改善箇所説明図

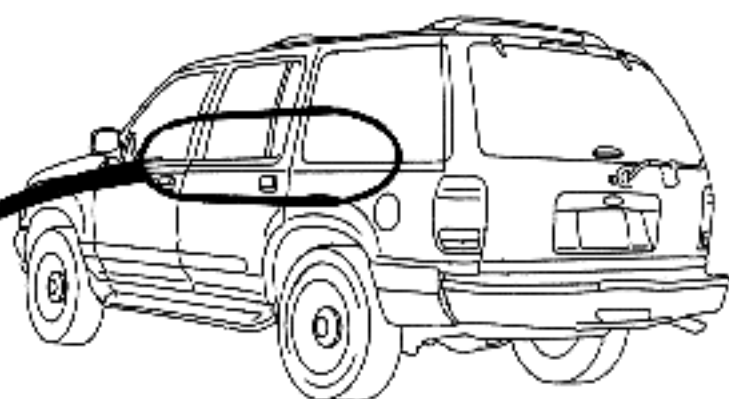
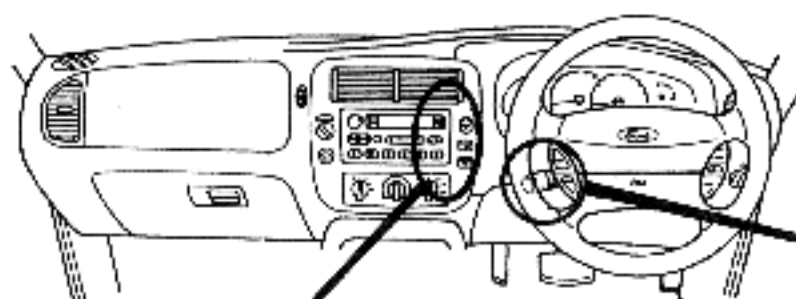
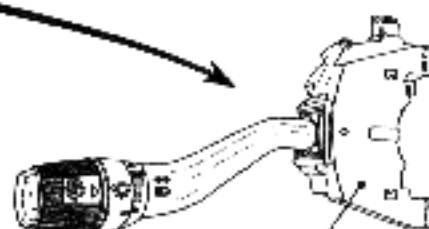
フェイスパネル内部(オーディオ本体右側面)に位置する。

① 窓ふき器制御ユニット (GEM)

② 窓ふき器スイッチ (マルチファンクションスイッチ)

基準不適合発生箇所

- ①窓ふき器の制御ユニットが不適切なため、そのままの状態で使用を続けると、当該制御ユニット内部での電気信号の授受が適切に行われないことがあり、最悪の場合、窓ふき器が作動しなくなるおそれがある。
- ②窓ふき器のスイッチ内部の電気接点の構造が不適切なため、そのままの状態で使用を続けると、当該電気接点に酸化物が堆積し、最悪の場合、窓ふき器のスイッチを操作しないのに、窓ふき器が作動するおそれがある。

改善の内容

- ①全車両、当該ユニットを対策品と交換する。
- ②全車両、当該スイッチを対策品と交換する。

対策完了後は、運転席ドア上部ヒンジ上面部に黄ペイントを塗布する。
